INTERVENTO: *PAR FAS 2007/2013 – Obiettivo operativo III.2.1 – Linea d'Azione III.2.1.A –
Iniziativa ristrutturazione ed ammodernamento di impianto scioviario esistente
nel Centro Turistico "Oasi del Cervo" a Gamberale.*

PROPONENTE: Comune di Gamberale (CH)

Integrazione Osservazioni del 13.02.2017 e del 30.03.2017 alla procedura V.I.A.

Figura 13 - Sorgenti di rumore

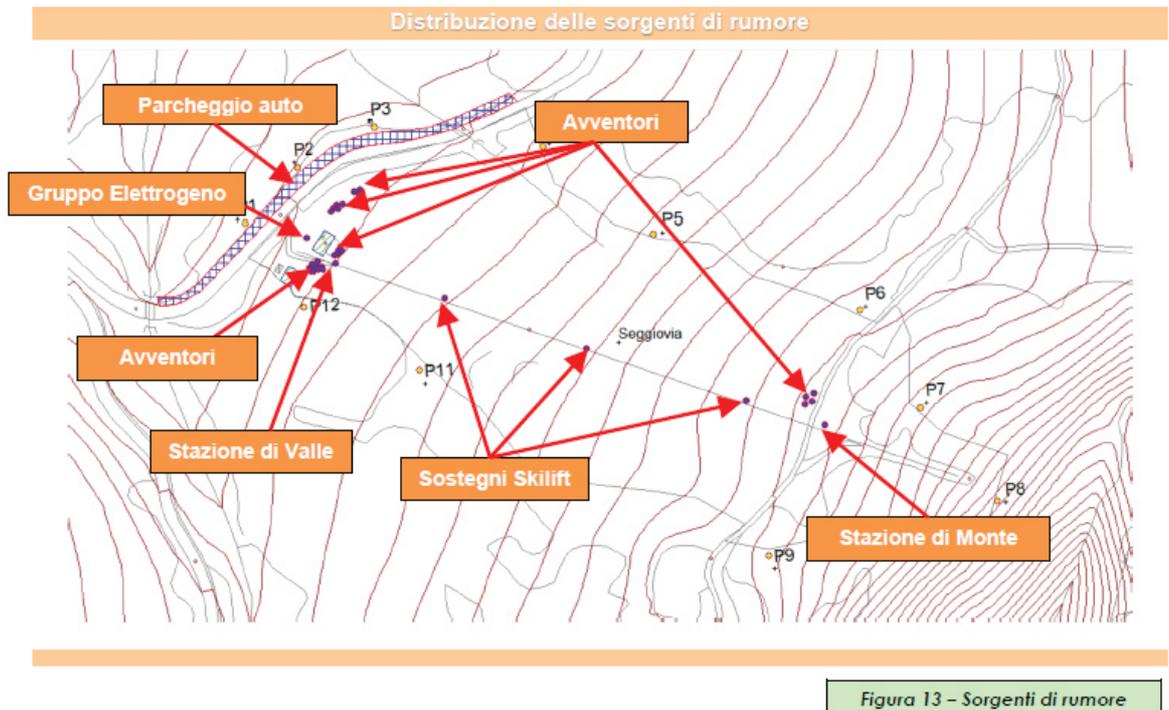
Appare del tutto evidente che la schematizzazione del parcheggio auto assunta dal tecnico acustico risulta totalmente *difforme* da quanto rappresentato nella fig. 15 a pag. 26 dello S.I.A. e nell'allegato 2 del piano di riutilizzo delle terre e rocce da scavo, **per cui è palese** che quanto controdedotto a pag. 7 dal RUP a riguardo "*Nello studio di impatto acustico esso è stato meramente immaginato come possibile soluzione futura dell'afflusso di veicoli...*" **non corrisponde alla realtà dei fatti** poiché il tecnico acustico nella propria relazione non si è basato sull'area individuata nello S.I.A. e nel piano di riutilizzo terre e rocce da scavo ma ha schematizzato un'area di sosta (tratteggiato blu) lungo i margini della strada provinciale, soluzione che lo stesso RUP avalla e ritiene attuale "*... (che, come per innanzi, in mancanza di un'apposita area, verrebbero parcheggiati lungo i margini della strada provinciale).*"

Ma anche tale soluzione appare non perseguibile poiché, la schematizzazione adottata dal tecnico acustico a riguardo del parcheggio auto, è totalmente inappropriata in quanto non tiene in debita considerazione il codice della strada il quale vieta la sosta all'interno della carreggiata stradale, sulle banchine ed in prossimità delle curve, il che rende lo stesso studio acustico viziato da gravi incongruità, inesattezze ed assunzioni improprie che rendono lo studio stesso incerto e non attendibile.

La tesi a riguardo dell'incertezza ed inattendibilità dello studio acustico derivante anche della schematizzazione adottata dallo stesso tecnico acustico, vale a dire il prevedere la sosta ai margini della strada provinciale o meglio sulla banchina della SP 166, è avvalorata dal fatto che:

- *tale parcheggio sarebbe dislocato alla sommità di una scarpata stradale, in area di pertinenza provinciale in quanto le scarpate stradali sono da considerarsi parti delle strade su cui insistono, in quanto pertinenze la cui staticità influisce sull'agibilità delle strade stesse. In tal senso, esse possono essere paragonate ai fossi e alle **banchine**, per cui si rende indispensabile anche apposito **atto di assenso** da parte della Provincia di Chieti, atto che non risulta presente nell'attuale procedimento di V.I.A.;*

- *comunque nello studio acustico, la schematizzata area di sosta benché ai margini e dunque sulla banchina della SP 166, ricade comunque all'interno del Parco Nazionale della Maiella, "Important Birds Areas", soggetta a vincolo idrogeologico e forestale, a vincolo paesaggistico ai sensi sia della L. 1497/1939 e del D.Lgs 42/2004 e **ricade proprio all'interno del SIC Monti Pizzi – Monte Secine (IT7140043)**, il cui confine è delimitato proprio dalla strada provinciale e per quanto tale anche l'area di sosta dovrebbe essere autorizzata dagli Enti preposti anche perché, andrebbero previste le indispensabili opere di impermeabilizzazione e di adeguata pavimentazione al fine di evitare la compromissione dell'ambiente a causa di eventuali perdite di oli, carburante ed altro da parte delle autovetture in sosta, senza contare che eventualmente poiché l'area di sosta andrebbe a posizionarsi su una scarpata stradale andrebbe verificata la stabilità della scarpata stessa al fine di garantirne la sicurezza proprio della scarpata e contestualmente della SP 166.*

Poiché anche lo studio di impatto acustico costituisce un allegato alla documentazione trasmessa dall'Ente ed attualmente oggetto di V.I.A. e per quanto tale, oggetto di perizia giurata resa dal Geol. Pellicciotta, risulta del tutto evidente che l'area a parcheggio individuata nella fig. 15 a pag. 26 dello S.I.A. e nell'allegato 2 del piano di riutilizzo delle terre e rocce da scavo non coincide con quella presa a riferimento dal tecnico acustico.
